**Forum mondial de l'harmonisation
des Règlements concernant les véhicules****Groupe de travail de la sécurité passive****Soixante-cinquième session**

Genève, 13-17 mai 2019

Règlement technique mondial ONU n° 7 (Appuie-tête)**Proposition d'amendement 1 (phase 2) au Règlement
technique mondial ONU n° 7 (Appuie-tête)****Communication du groupe de travail informel chargé de la phase 2
du Règlement technique mondial ONU n° 7***

Figure 5-2

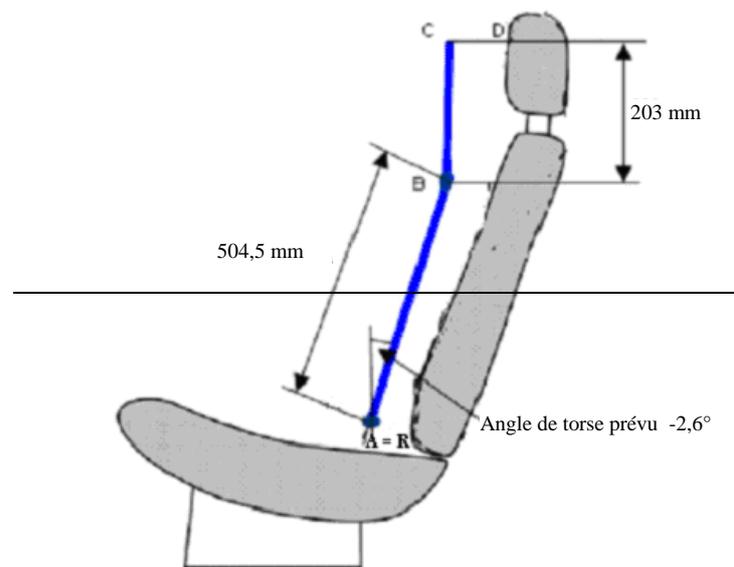
- 2.72.6 ~~Mesurer la distance CD. La distance tête/appuie-tête est égale à la distance CD moins 71 mm.~~

Mesurer la coordonnée X du point D. La distance tête/appuie-tête du point R correspond à la différence entre les coordonnées sur l'axe X du point D et de l'appuie-tête de l'homme de taille moyenne comme indiqué au tableau 1 de l'annexe 1.

Figure 9-1 8-2

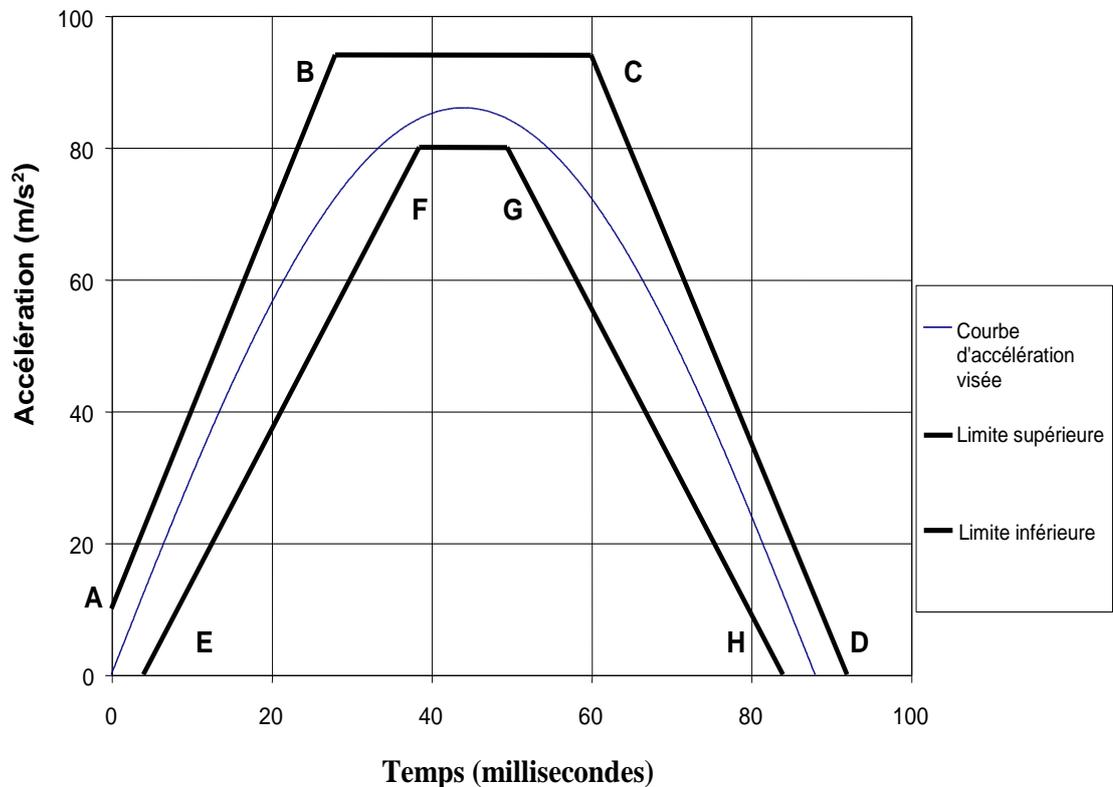
- ~~3.2~~**3.1.2** Déposer du véhicule les pneumatiques, roues, liquides et tous composants non solidement fixés. Fixer rigidement le moteur, la transmission, les essieux, l'échappement, le châssis du véhicule ou tout autre composant nécessaire pour garantir que tous les points de la courbe accélération/temps, mesurés par un accéléromètre monté sur le chariot d'essai dynamique, restent dans les limites de la bande de tolérances décrite à la figure ~~9-18-2~~ et au tableau ~~9-18.1~~.

Figure ~~40-19-1~~

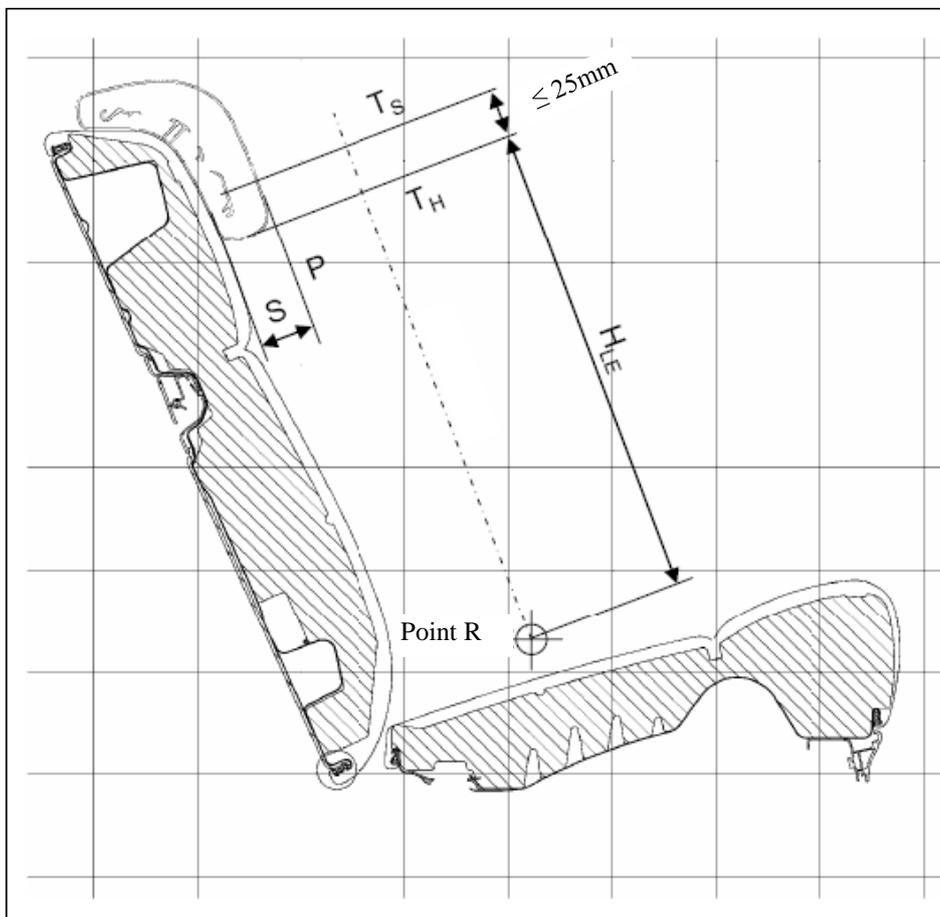
- 4.1 Les dimensions H_{LE} et S sont définies à la figure ~~40-19-1~~. La figure ~~40-19-1~~ est un plan vertical longitudinal passant par le point R (c'est-à-dire le point médian de la place assise) qui coupe l'assise, le dossier et l'appuie-tête.
